**CONCORRÊNCIA PÚBLICA Nº08/2023-SODF
Processo nº 00110-00001440/2023-03**

Ref.: Contrarrazões ao Recurso Administrativo Relativo ao Julgamento da Nota Técnica Atribuída a Empresa Construtec Engenharia e Consultoria Ltda.

Figura 3 – Hietograma de projeto obtido pelo método dos blocos alternados. (Fonte: Tucci, 1995)

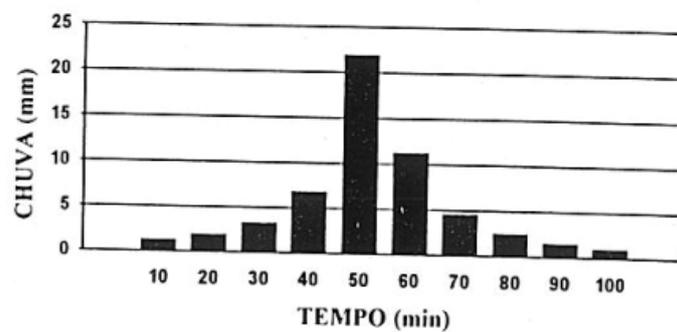
No texto apresentado na contestação dessa aparente inconsistência, há uma incongruência na referência ao método utilizado para o cálculo do hietograma de projeto. O recurso apresenta o procedimento de cálculo de hidrogramas pelo Método de Chicago, contudo, o método que foi empregado na proposta técnica, foi o método dos blocos alternados, o qual está alinhado com a metodologia do Método SCS.

Portanto, a menção e comparação ao Método de Chicago é inadequada, já que este não foi utilizado no projeto. Além disso, é importante destacar que o método de blocos alternados foi aplicado de acordo com as diretrizes estabelecidas por Tucci (1995), o que reforça sua adequação ao contexto do projeto

De acordo com Tucci (1995), páginas 47 a 49, o método dos blocos alternados segue os seguintes passos:

- seleciona-se a duração da tormenta (t_d) e o intervalo de discretização (Δt)
- através da relação intensidade-duração-frequência, obtém-se a intensidade de chuva para cada duração
- as intensidades são transformadas em alturas de chuva acumuladas até o último intervalo de tempo
- calculam-se os incrementos dos totais acumulados
- os incrementos ou blocos obtidos são rearranjados numa sequência tal, que, no centro da duração da tormenta, situe-se o bloco maior, e, em seguida os demais blocos são dispostos em ordem decrescente, um à direita e o outro à esquerda do bloco maior, alternadamente.

No livro, Tucci (1995) apresenta um exemplo da utilização do método blocos alternados para uma chuva de São Paulo, com duração de 100 minutos e intervalo de tempo de 10 minutos, conforme apresentado na imagem abaixo.

Figura 2.33 – Hietograma de projeto

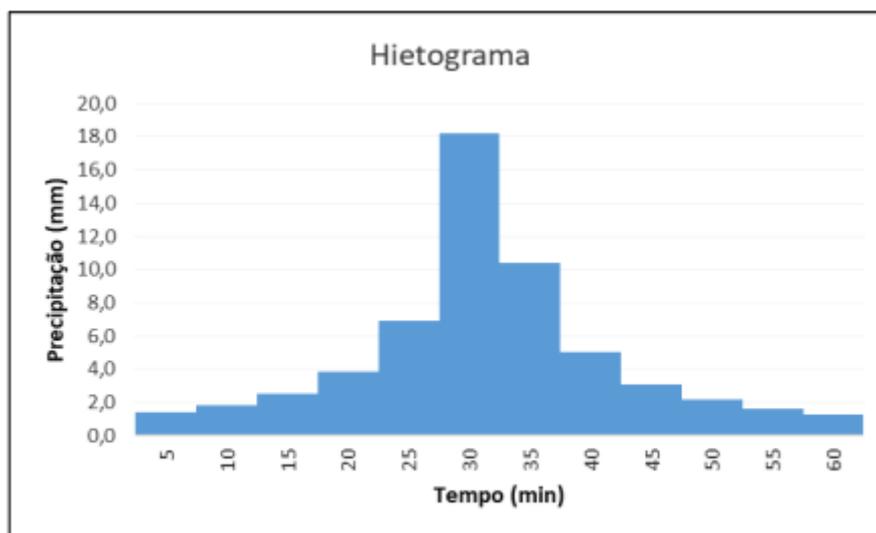
Mais uma vez a indicação de inconsistência se pauta em um entendimento inadequado do método SCS. Nessa contestação se criticou novamente o hietograma calculado, a adoção do tempo de duração da chuva de 60min e o cálculo do tempo de concentração entre 40 e 41 minutos, o qual foi obtido considerando o período necessário até o pico da chuva, o qual ocorre em 30 minutos, como mostrado no hietograma, e o tempo de trajeto até a captação do sistema de drenagem.

Para o projeto do Pôr do Sol, foi adotada a mesma metodologia usada por Tucci (1995), sendo que foi adotada uma chuva de duração de 60 minutos discretizada em intervalos de tempo de 5 minutos e tempo de retorno de 10 anos, como foi explicado na página 42 da Proposta Técnica. A equação IDF usada é a apresentada no Plano Diretor de Drenagem Urbana do Distrito Federal (PDDU-DF) (GDF, 2009).

Dessa forma, o Hietograma encontrado é o apresentado na página 43, Figura 2.33, e está condizente com a fundamentação teórica apresentada, não apresentando erro nos cálculos e nem na posição central na distribuição da precipitação, seguindo corretamente todos os passos do método dos blocos alternados.
